システムソフトウェアバージョンアップのご案内

PJ1A形 太陽光発電用パワーコンディショナ

① 8月22日（月）以降弊社出荷分製品の確認方法

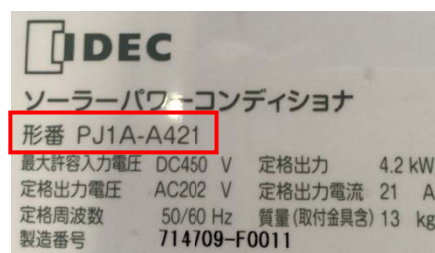
製品本体表示ラベルにある形番末尾に「B」を追加いたします。
